## 福島県ため池サポートセンター(ふくサポ)への問い合わせ状況

～今後、問い合わせ内容を更新していきますので参考としてみて下さい～

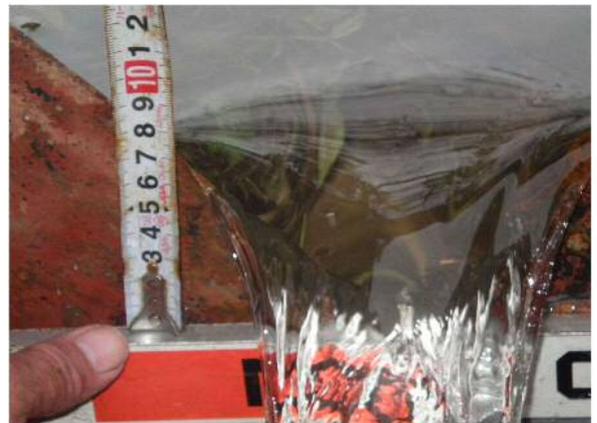
Q：堤体からの漏水量がどれくらいだと改修が必要ですか

A：基準では満水位における漏水量が堤長100m当たり毎分60ℓ(毎秒1ℓ)超となります

水深 7.4 cm で毎分 125.1 ℓ
